INTEGRAZIONI

TREVISAN ROBERTO E GIANCARLO S.r.l.

Rinnovo autorizzazione al recupero di rifiuti speciali non pericolosi in regime semplificato – Richiesta nuova A.U.A. (ex. Art. 13 L.R. 4/2016) – INTEGRAZIONI

Agosto 2017

Figura 8: Coni Visuali

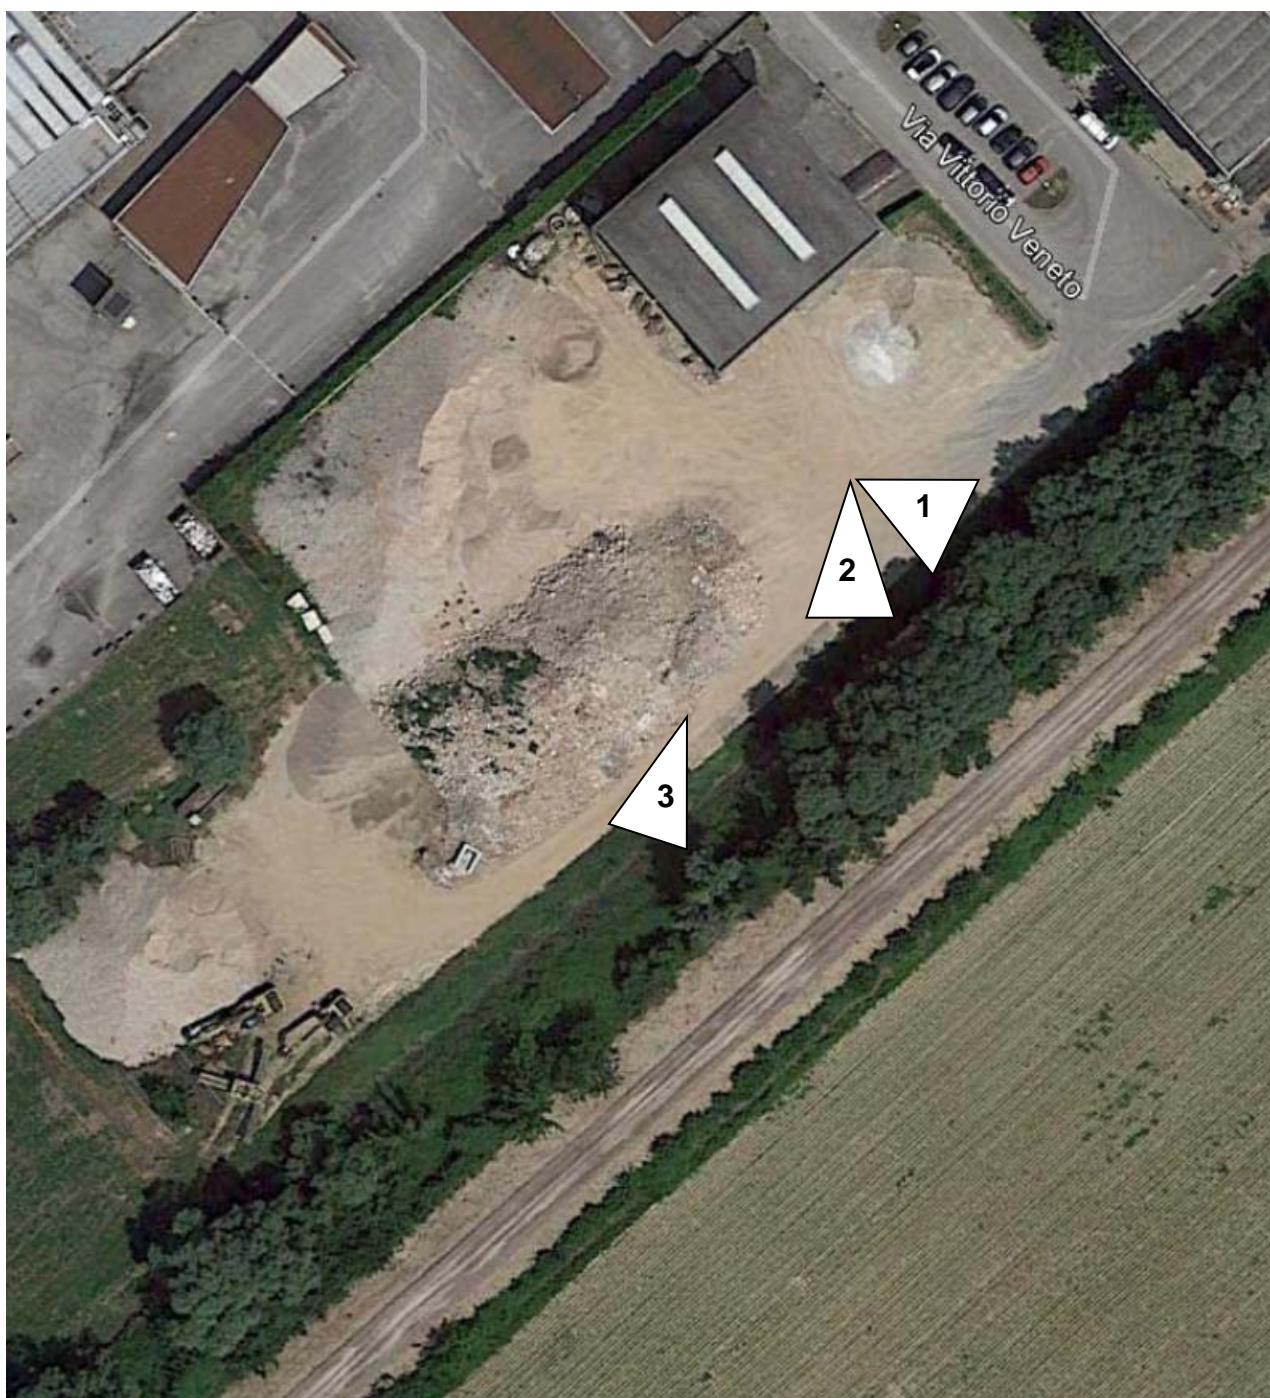
Valutare e presentare la specifica documentazione in merito alla proposta di misure mitigative sia in relazione alle criticità emergenti dal quadro programmatico, che non vengono messe in relazione con l'impianto in questione (es. la presenza del contesto figurativo di villa Ferramosca), che per quanto riguarda il fatto che tale intervento si inserisce come modifica migliorativa delle componenti paesaggio e risorse naturali, che però non risultano trattate nello studio presentato.

La proposta mitigativa della ditta consisteva nella piantumazione di una siepe nel lato Sud Ovest del sito. Il Comune di Grisignano di Zocco ha presentato delle osservazioni al progetto fra cui la seguente: *“l'attività è localizzata in fregio ad un'area di particolare pregio ambientale, ovvero l'ex ferrovia Treviso Ostiglia, oggi itinerario vocato alla mobilità sostenibile, area di proprietà del Comune di Grisignano di Zocco, che oltre al recupero dell'ex sedime sta procedendo al recupero dell'ex casello, si segnala l'opportunità di creare una quinta alberata sul lato in fregio all'area di cui sopra”.*

Il Comune di Grisignano di Zocco si auspica la riqualificazione della cortina arborea che costeggia la Linea Ferroviaria Storica ex Ostiglia.

Visto che la cortina arborea è composta anche di specie meno tipiche o invasive (robinia, edera, rovo) si propone un intervento in tre fasi lungo il tratto a confine con la committente:

→ un rilievo delle essenze arboree ed arbustive autoctone e in buona salute, censendo nel contempo le specie alloctone ed invasive da eliminare;

→ pulizia dalle specie invasive – ad es. il rovo – e preparazione dell'impianto delle nuove essenze, scelte tra le più adatte ai luoghi, all'esposizione, ai suoli e scelte tra quelle autoctone di pianura;

→ impianto delle specie prescelte, con la prospettiva di ricreare la cortina arborea tradizionale che renda poco percettibile la presenza dell'impianto in esame e, più in generale, della zona industriale.

Figura 9: Foto sopralluogo 28/07/2017

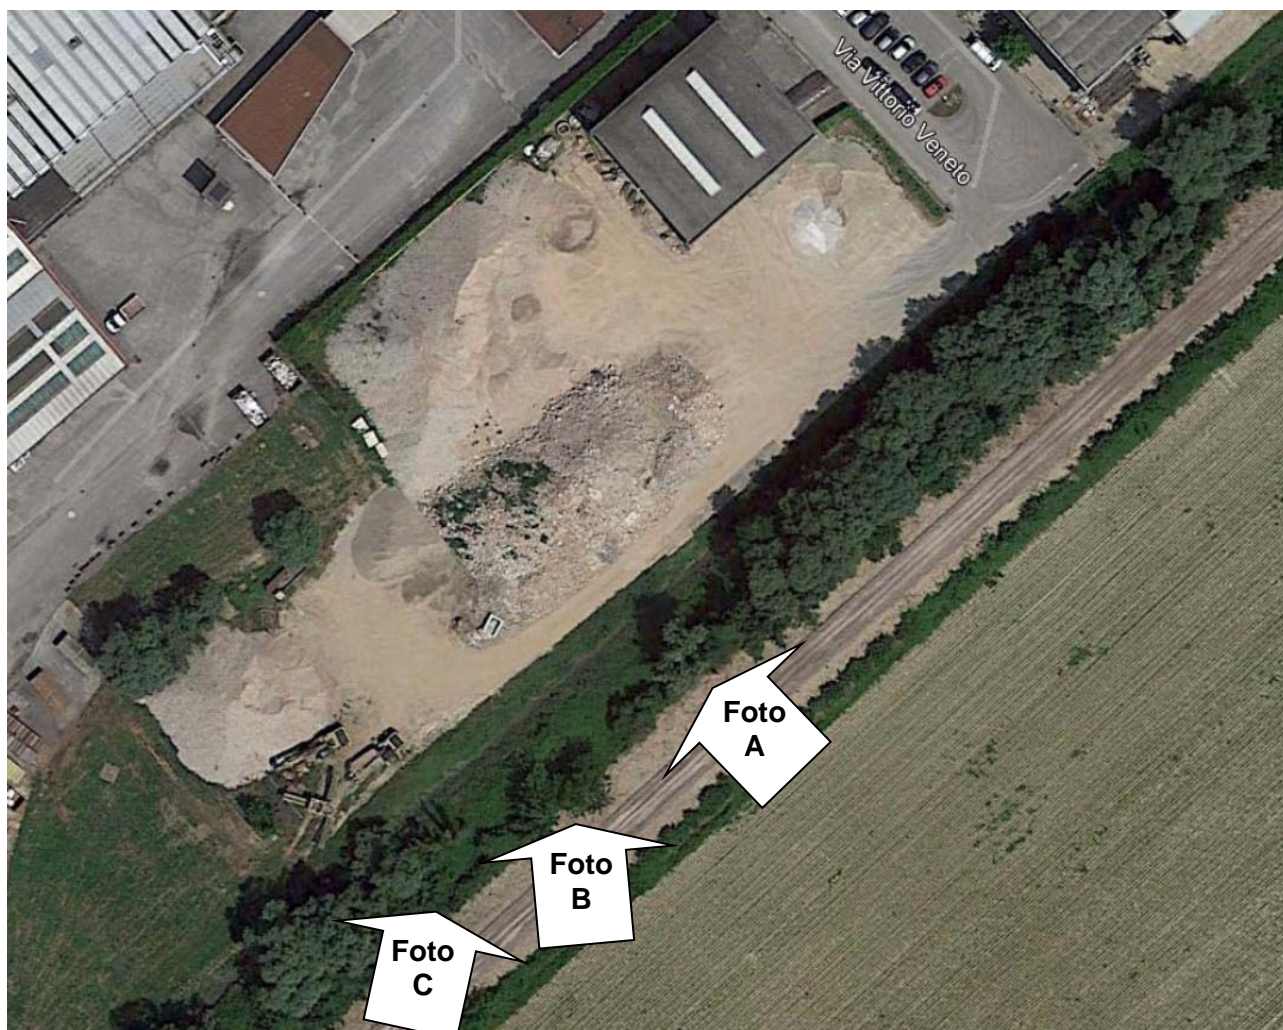
4. Presentare un computo metrico estimativo del progetto, con relativo crono-programma dei lavori e indicazioni sulle modalità di gestione post impianto

Il giorno 28 luglio 2017 la ditta, con il vivaista, ha effettuato un sopralluogo dalla parte della pista ciclabile per stimare l'intervento e per documentare lo stato di fatto, che si illustra attraverso il repertorio fotografico seguente. La figura 9 illustra la direzione delle foto scattate:

Le foto A e B illustrano la visuale di chi si avventura lungo la pista ciclabile. La foto C illustra un particolare di una pianta sofferente.

L'intervento consisterà nei seguenti passaggi, come riportato sul preventivo del vivaista (pagina seguente):
